监 理 通 知 单

工程名称：云杉清能沿海高速互通区光伏发电项目(兴桥)

编号：ZHJL-YHGS-11

事由：关于桩基校正及立柱修补事宜

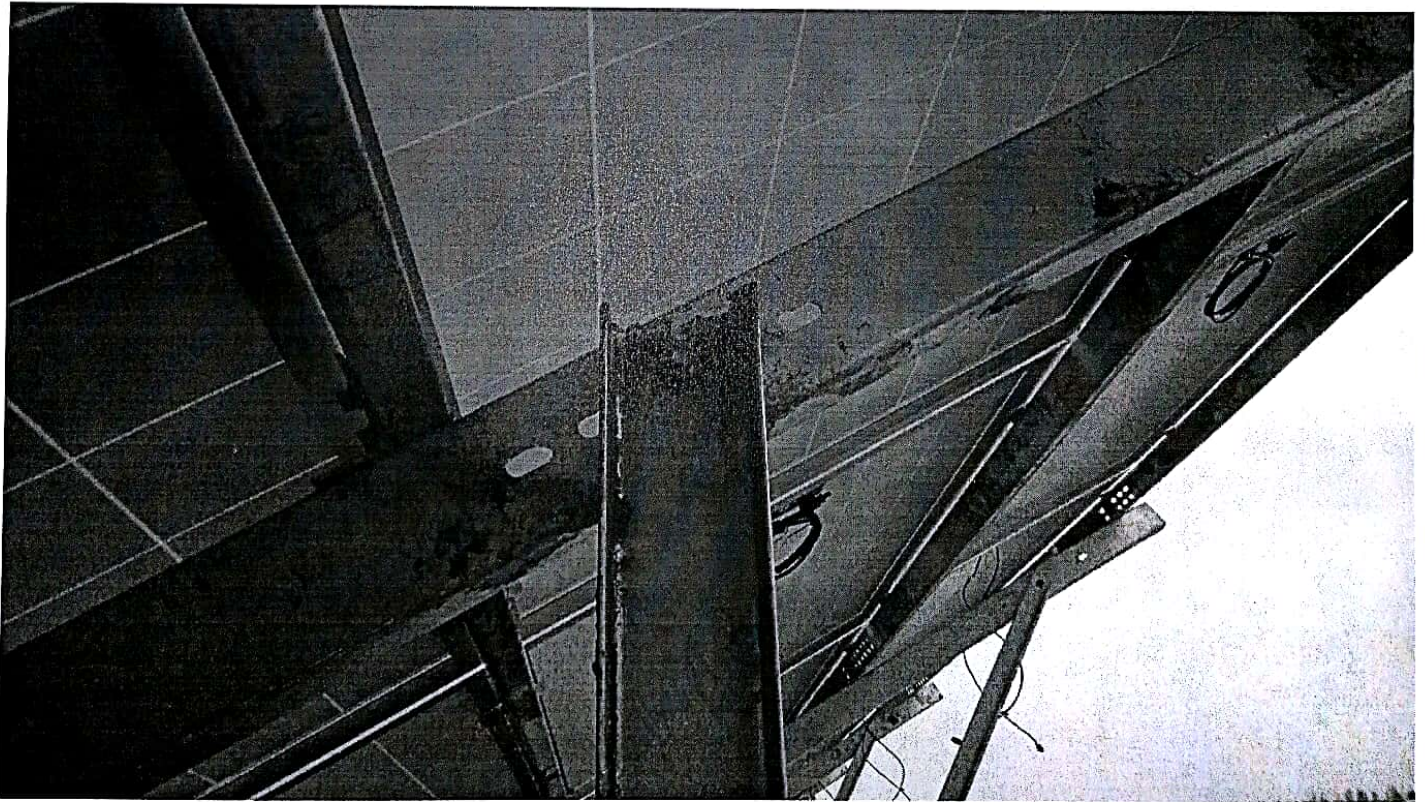
由于2区水塘及南侧3号区域水塘整体打桩效果不佳，管桩歪斜，部分管桩下沉严重导致桩顶标高不齐。导致后续施工难度加大，支架、组件安装不平整。部分桩顶立柱未经许可私自切割，给本工程带来了严重的质量隐患。现要求你方：

- 1、对歪斜、下沉管桩及时进行校正后再进行桩顶立柱的焊接。
- 2、桩顶立柱的焊接禁止再有切割立柱情况发生，桩顶立柱焊接必须用水准仪进行校准后再进行支架等后续安装施工。
- 3、对已经切割的装订立柱要及时进行修补，明天下班之前必须提供具体的施工方案。修补焊接过程中注意对组件的保护，用石棉瓦隔热保护，避免因高温等造成组件的隐裂、灼伤，影响组件的发电效率。
